STACY施設の変更に係る  
設計及び工事の計画の認可申請書  
〔核計装(起動系)の計測範囲の表記の変更〕

日本原子力研究開発機構 原子力科学研究所  
臨界ホット試験技術部

令和5年6月19日

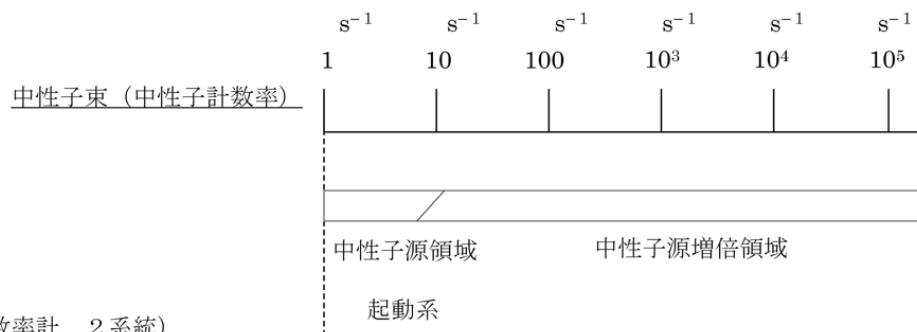
- 起動系は、主として原子炉起動、臨界近接及び低出力時の中性子束を監視するもので、比例計数管、対数計数率回路、炉周期回路等で構成し、炉周期短及び高圧電源電圧低のスクラム信号を発する。また、この系統からは、絶縁回路を経由して計測制御系へ記録信号、インターロック信号を発する。
- 起動系の設計仕様は以下のとおりである。また、計測範囲の表記を実際の計測方式に合わせて、出力(W)ではなく、計数率( $s^{-1}$ )に変更する。

検出器の種類	計測範囲		系統数
	変更前	変更後	
B-10比例計数管	$1 \times 10^{-5} \sim 2 \times 10^0 \text{ W}$	$1 \sim 2 \times 10^5 \text{ s}^{-1}$	2系統
	$-100 \text{ s} \sim \infty \sim +5 \text{ s}$	$-100 \text{ s} \sim \infty \sim +5 \text{ s}$

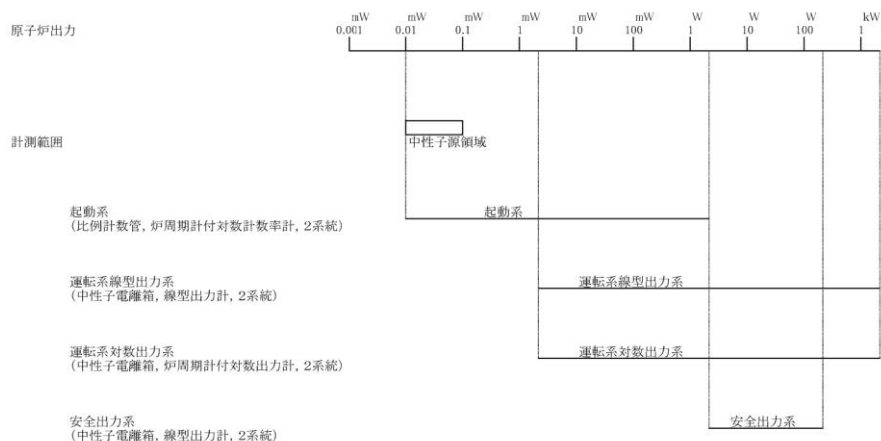
- 起動系は、主として原子炉起動、臨界近接及び低出力時の中性子束を監視するもので、比例計数管、対数計数率回路、炉周期回路等で構成し、炉周期短及び高圧電源電圧低のスクラム信号を発する。
- また、この系統からは、絶縁回路を經由して計測制御系へ記録信号、インターロック信号を発する。
- 起動系の設計仕様は以下のとおりである。また、計測範囲の表記を実際の計測方式に合わせて、出力(W)ではなく、計数率( $s^{-1}$ )に変更する。起動系の計測範囲の表記を実際の計測方式(計数率)に合わせて、以下のとおり変更する。

検出器の種類	変更前	変更後	系統数
	計測範囲	計測範囲	
B-10	$1 \times 10^{-5} \sim 2 \times 10^0 \text{ W}$	$1 \sim 2 \times 10^5 \text{ s}^{-1}$	2系統
比例計数管	$-100 \text{ s} \sim \infty \sim +5 \text{ s}$	$-100 \text{ s} \sim \infty \sim +5 \text{ s}$

図-2 核計装の計測範囲

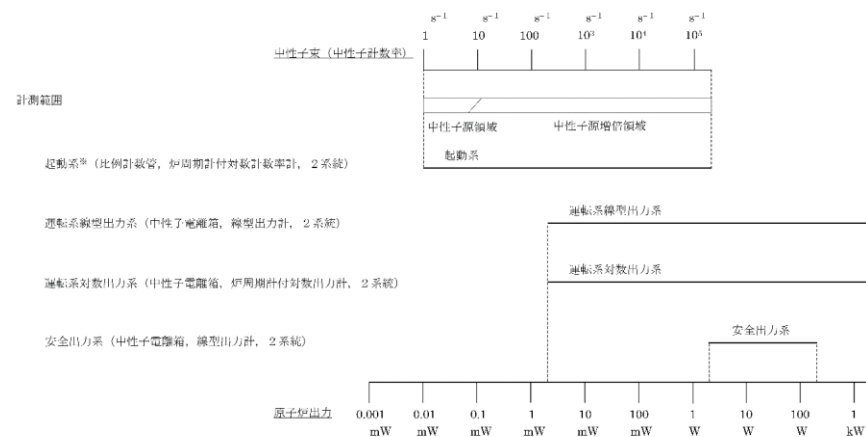
※本図は、核計装各系統が計測する範囲を原子炉出力に重ねて示したものであり、起動系の計測範囲は原子炉出力のそれと厳密に一致するものではない。また、炉心構成時は、炉心内中性子束分布と各核計装の計測範囲を考慮し、起動系及び運転出力系の検出器を炉心タンク内に適切に配置し、起動系と運転出力系並びに運転出力系と安全出力系の計測範囲をオーバーラップさせることにより、中性子束を連続的に計測する。

核計装計測範囲の図は、直近の設置変更許可の申請の際に、本設工認申請書の内容の反映を行う。
